Zápis z jednání komise pro urbanismus, veřejný prostor a regeneraci městské památkové zóny č. 2

Datum jednání:	středa 9. března 2022
Místo jednání:	on-line prostřednictvím platformy MS Teams
Začátek jednání:	13:07 hodin
Konec jednání:	16:49 hodin
Jednání řídil:	Dan Merta
Počet přítomných členů:	8 členů komise je usnášeníschopná
Přítomní (podle presenční listiny):	Dan Merta (přip.13:30), Petr Vorlík (přip.14:05), Tomáš Vích, Jiří Klokočka, Kateřina Čechová, Klára Brůhová, Jan Sedlák, Markéta Mráčková
Omluveni:	
Přítomní hosté:	Matěj Michalk Žaloudek, P3, Pavel Dobeš, P3, Jan Bartko, P3, Filip Stome, Pavlína Dolejská (NPÚ), Tomáš Mikeska, P3, Pavel Křeček, P3, Michal Vronský, P3, Martina Brzobohatá, P3, Tomáš Slepíčka, P3,
Počet stran:	7
Tajemník:	Zdeněk Fikar
Ověřovatel zápisu:	Jiří Klokočka

4. Informace o dosavadním projednání připomínek k Podkladové studii změny Z2600/00 pro Nákladové nádraží Žižkov, schválená metodika hl.m.Prahy pro spoluúčasť investorů a návrhy smluv s jednotlivými investory, debata a prostor pro projednání vlastních připomínek členů komise

Hlavní výkres regulace 1:5000

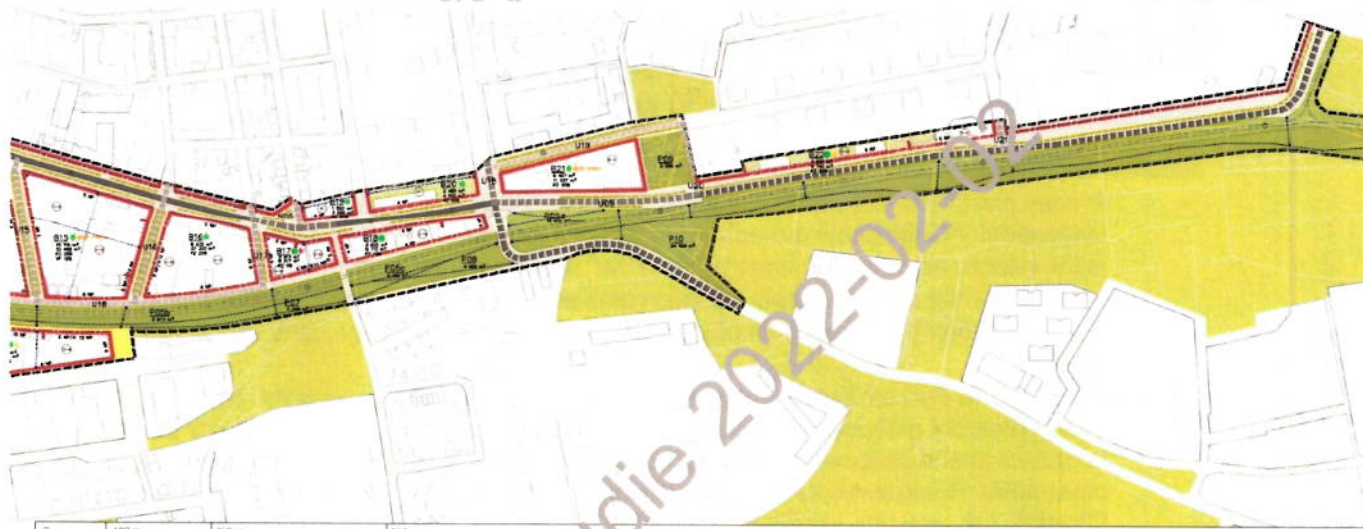
Zcela nedostatečná je plánovaná vybavenost nové čtvrti, což vyplynulo i z materiálu IPRu, který měla MČ Praha 3 k dispozici. Od sociální a sportovní vybavenosti, přes rekreační a parkové plochy až po supermarkety, obyvatelé nové čtvrti budou z velké části odkázáni na okolní stabilizovanou a vybavenou zástavbu. V situaci, kdy město vlastní jen naprosté minimum pozemků a z dohod o spolupodílu investorů do území vzešly částky zdaleka nepokrývající potřebu vybavenosti nových obyvatel, je zřejmé, že nová část města kvalitu života nezvýší, naopak vytvoří v území těžko napravitelný deficit veřejných služeb. Členky a členové komise vyjádřili pochybnosti o tom, že slibovanou a prozatím chybějící vybavenost se podaří umístit do revitalizované budovy Nákladového nádraží, jak vyplynulo z veřejných prezentací, a upozornili na urbanistická rizika koncentrace vybavenosti do jednoho „střediskového“ objektu.

Obavy podobného charakteru panují také ohledně podílu městských či dostupných bytů v území a s tím souvisejícího rizika nedostatečné sociální rozmanitosti, potažmo riziko vzniku výstavby, která bude sloužit převážně k uložení investic, nikoli k bydlení. I v tomto případě městu svazuje ruce nedostatek vlastních pozemků a nedostatečná výše vyjednaných kontribucí.

Členky a členové komise si váží úsilí, které do vyjednávání podmínek zástavby všichni zúčastnění vložili, ale s čistým svědomím nemohou doporučit uzavření takto jednostranně nevýhodných smluv a realizaci výstavby nové čtvrti při Nákladovém nádraží v těchto parametrech. Současný návrh jde proti

Výkres potenciálu území 1:5

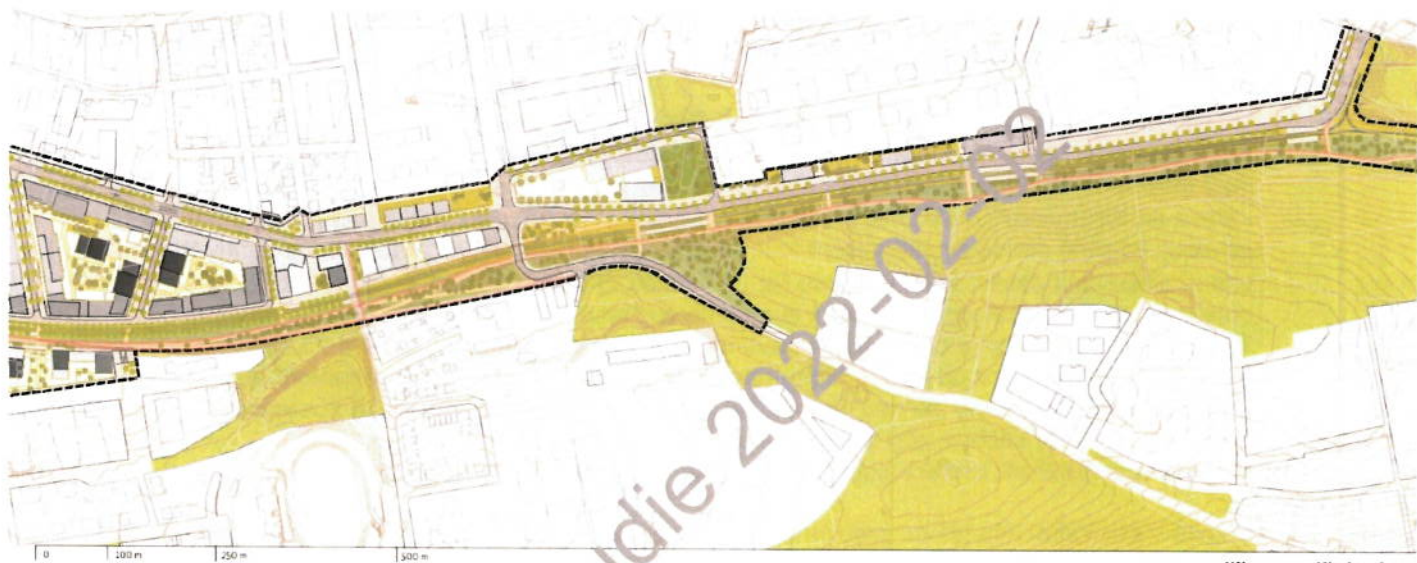
Markéta Mráčková: Do budoucna by bylo přínosné, abychom mohli ovlivnit podobu soutěží na základní školy a na veřejné prostory/parky, které se připravují. Případně se také vyjádřit k záměrům na využití budovy Nákladového nádraží nebo projektu (obytného) domu v bloku B13 na pozemku HMP ve správě MČP3 (viz NNZ - hlavn° výkres regulace_5-11-2021.pdf).
